## Numéro(s) de référence : 15G6

### Symptômes du défaut :

### Validité de l'action :

Illustration

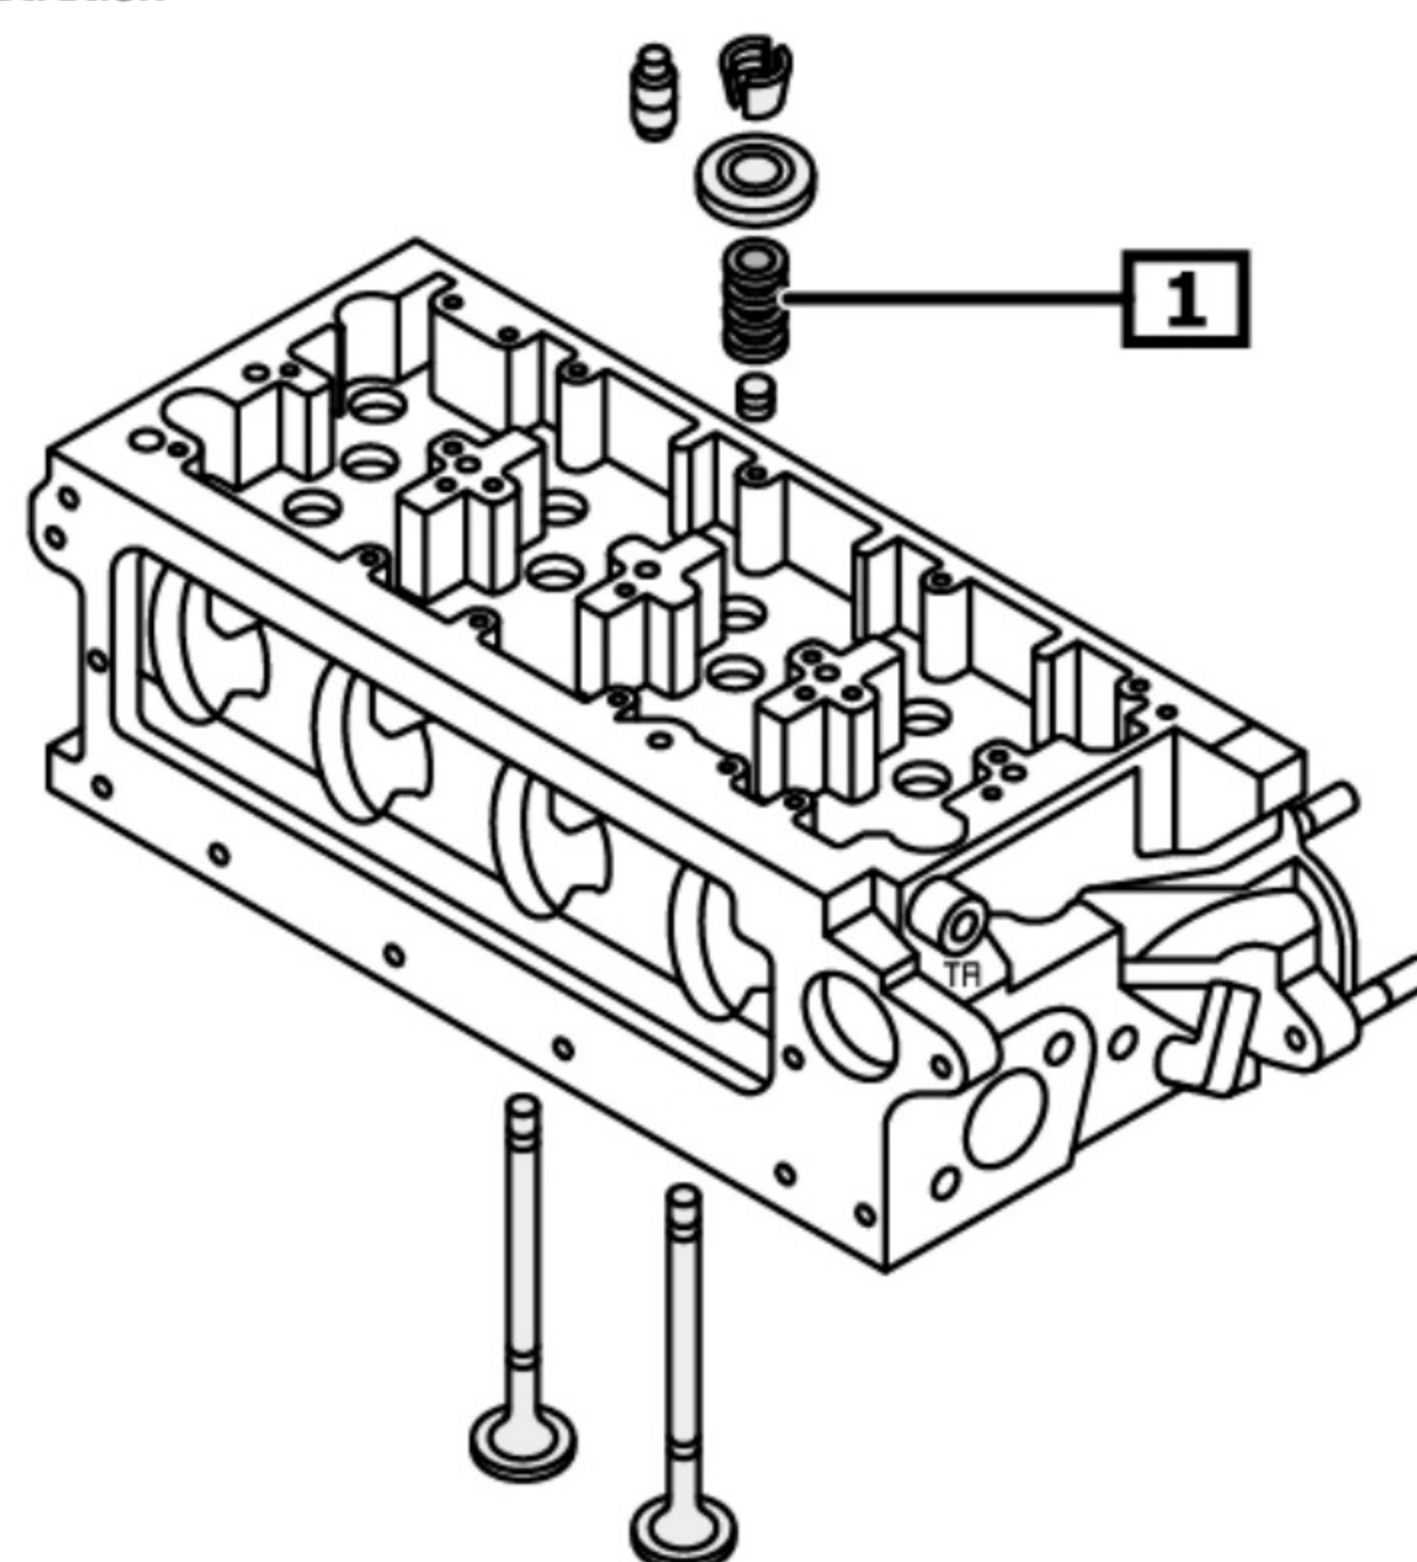
Des ressorts de clapet de qualité inférieure sont montés.

1 Ressort(s) de clapet

Remplacer le(s) ressort(s) de clapet.

Remplacer le(s) ressort(s) de clapet. [1]  
(cf. illustration)
